枇杷島製造部機材ニュース

機材249-256号
2020年 09月 17日

件名 ASVP5604格上用ファンモータ必須品設定の件

格上用ファンモータ

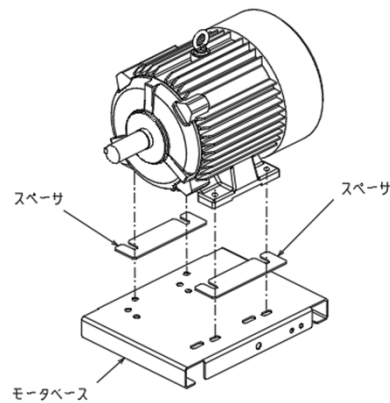
平素は格別のご愛顧を賜り厚くお礼申し上げます。
頭書の件、ASVP5604格上用ファンモータの必須品を設定しましたので、関係者へご連絡をお願い申し上げます。

注) ASV5604を格上げモータ5.5kWへ交換する場合は、スペーサ2枚を手配しモータ脚部に噛ましてモータを取付けてください。

取付工事の改修及び風量調整が必要となりますので三菱重工冷熱機にご依頼ください。
